Mission régionale d'autorité environnementale

**Avis délibéré de la mission régionale d'autorité
environnementale sur la construction d'un parc photovoltaïque
par TotalEnergies Renouvelables sur la commune de
Montréal-la-Cluse (01)**

Avis n° 2022-ARA-AP-1426

Avis délibéré le 8 novembre 2022

Figure 3: Carte des sensibilisées écologiques habitats / espèces (source étude d'impact p.105)

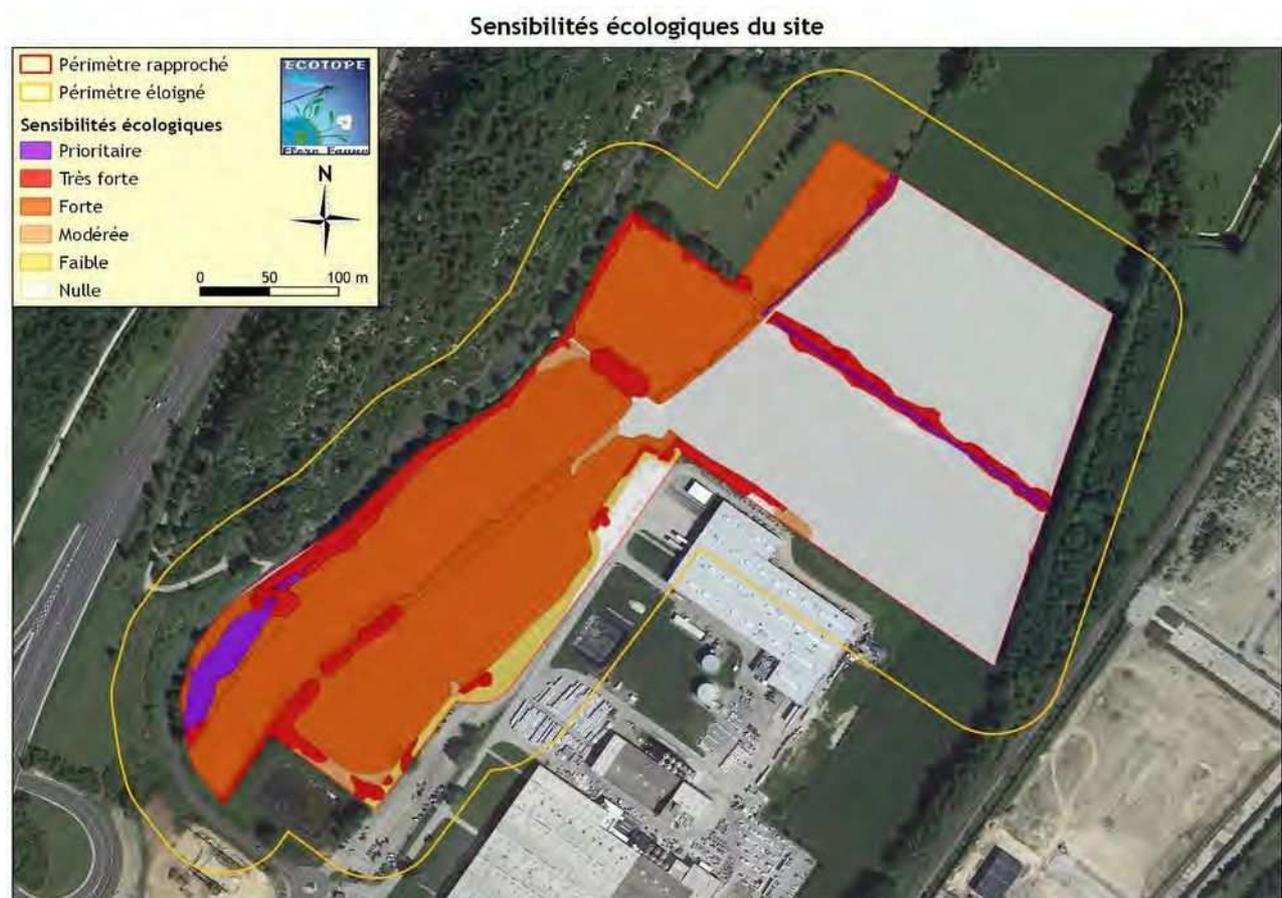
Les espèces protégées au sein de l'aire d'inventaires sont de fait : 31 espèces d'oiseaux protégées dont 21 nicheurs avérés ou potentiels au sein de l'aire d'inventaires, ainsi que 12 espèces de chiroptères, une de mammifère terrestre susceptible d'être présent (hérisson d'Europe), un amphibien et deux reptiles. D'après le dossier, les enjeux liés à la faune sont qualifiés de faibles (pour les mammifères terrestres) à fort. S'agissant du papillon Cuivré des marais (espèce protégée identifiée), il est indiqué que « Compte tenu du peu d'abondance de plantes hôtes, l'espèce est selon toute vraisemblance uniquement de passage sur le site ». Or aucune précision n'est fournie pour évaluer l'abondance et l'étendue de ces plantes (*Rumex* sp.), pourtant nécessaire pour quantifier l'habitat de l'espèce.

L'Autorité environnementale recommande de compléter l'état initial de l'étude d'impact en quantifiant de manière précise l'habitat du Cuivré des Marais.

Les incidences sont caractérisées d'après le dossier comme fortes pour la flore, notamment concernant la Fritillaire pintade, et globalement de moyennes à fortes concernant la faune et les habitats (enjeux forts pour les Cressonnières à Ache noueuse et les Prairies fauchées eutrophiles) du fait de la destruction d'habitats (alignements d'arbres), de la coupure des déplacements (pour les mammifères terrestres) du dérangement d'un grand nombre d'individus. Les incidences sur les surfaces prairiales semblent sous-estimées alors qu'elles constituent des habitats favorables à la faune (dont l'avifaune : Pie-Grièche écorcheur par exemple) inféodée aux milieux bocagers/prairiaux. Seuls les linéaires de haies ont été pris en compte en tant qu'habitat pour l'avifaune. Au titre des arrêtés ministériels détaillant le cadre de la protection de ces espèces, il est précisé que "Ces interdictions s'appliquent aux éléments physiques ou biologiques réputés nécessaires à la reproduction ou au repos de l'espèce considérée, aussi longtemps qu'ils sont effectivement utilisés ou utilisables au cours des cycles successifs de reproduction ou de repos de cette espèce et pour autant que la destruction, l'altération ou la dégradation remette en cause le bon accomplissement de ces cycles biologiques".

L'Autorité environnementale recommande de réévaluer les enjeux liés aux surfaces prairiales, les incidences sur l'avifaune et de proposer des mesures ERC en conséquence.
